**PREVOST**

CAMPAGNE DE RAPPEL

CR19-43

DATE : Décembre 2019	SECTION : 09 ARBRE DE TRANSMISSION
SUJET : SERRAGE BOULONS ARBRE DE TRANSMISSION

Figure 3

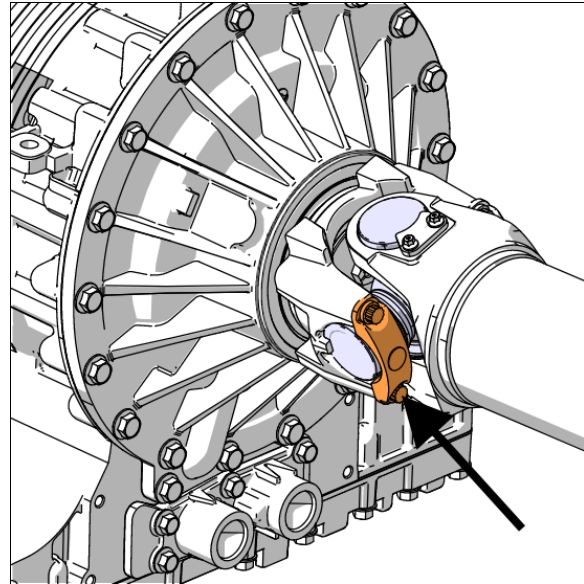
- Retirer les deux vis d'une seule bride de retenue sur l'accouplement avec la transmission et retirer la bride.

Inspecter visuellement les vis. Le filetage ne doit pas être endommagé et il ne pas y avoir de limaille de fer présente.

En cas de dommage important du filetage ou la présence de limaille, évaluer la possibilité de remplacer l'accouplement de la transmission. Si nécessaire, ce remplacement de l'accouplement sera traité via une opération distincte.

- Installer une nouvelle bride avec deux nouvelles vis.
- Serrer les vis jusqu'au contact entre les composants.
- Répéter les étapes 5 à 7 pour la seconde bride sur l'accouplement de la transmission.

Figure 4

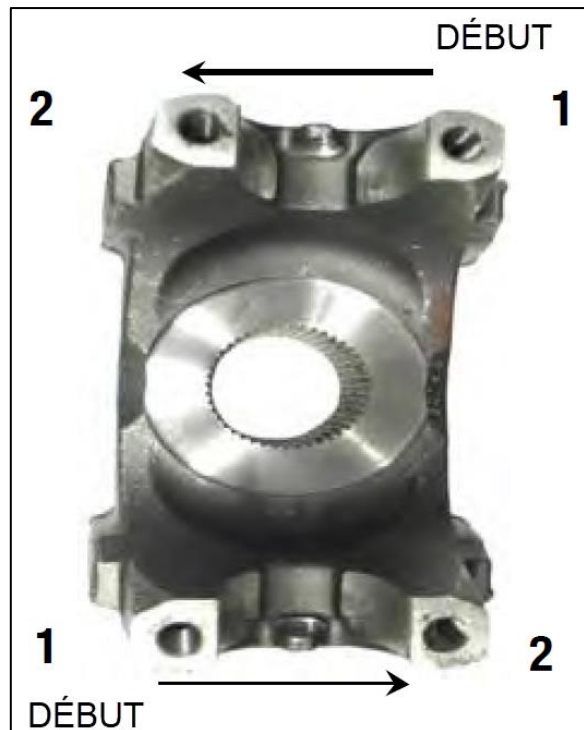
- Terminer le serrage des 4 vis pour les 2 brides de l'accouplement de la transmission selon les séquences montrées dans la Figure 4.
- Serrer à la valeur de couple de 110 lb-pi.

Le serrage à l'étape 7 doit être inférieur au clic de la clé dynamométrique. Si ce n'est pas le cas, desserrer la vis et reprendre le serrage final.
